Dato: 17.09.2019
Vår ref.: 2018/9625-24
Saksbehandlar: larklem
Dykkar ref. 19/773 – 19/9464

Fråsegn til reguleringsplan for Meland kyrkjegard

Fråsegn til reguleringsplan for Meland kyrkjegard, Meland kommune

Figur 4. Gjeldande reguleringsplan frå 1992. Ny plangrense vist med sort strek.

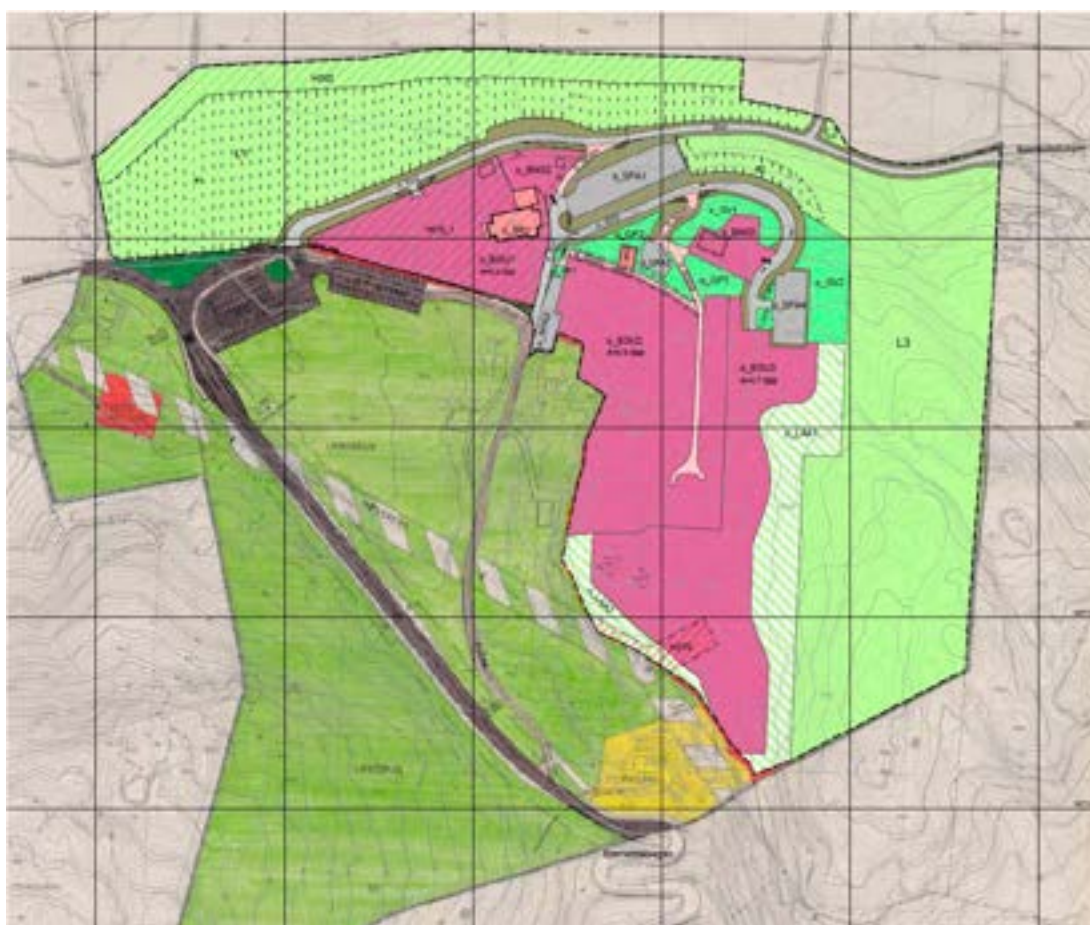
Fylkeskonservatoren meiner det er uheldig at planområdet ikkje er utvida, då ein i ny plan legg opp til ei vidareføring av Bjørnestadvegen, slik den er regulert i planen frå 1992. Den eldre planen tek ikkje tilstrekkeleg omsyn til kulturmiljøet av høg regional og nasjonal interesse og verdi i området. I tillegg er ikkje kulturminnelova sitt krav om undersøking, jf. § 9 oppfylt. Årsaka til dette er at den arkeologiske metoden for

undersøking på dette tidspunktet ikkje var tilstrekkeleg utvikla og utarbeida. Ein rullering av heile planen frå 1992 er etter vårt syn naudsynt for betre å ivareta kulturmiljøet i området.

Hordaland fylkeskommune har også ein vesentleg merknad når det gjeld avgrensinga av planområdet. For å få ein betre kulturminnefagleg vurdering, ber vi om at Meland kommune utvider planområdet, alternativt opphevar gjeldande reguleringsplan frå 1992, då denne ikkje tek tilstrekkelig omsyn til kulturmiljø av høg regional og nasjonal interesse og verdi.
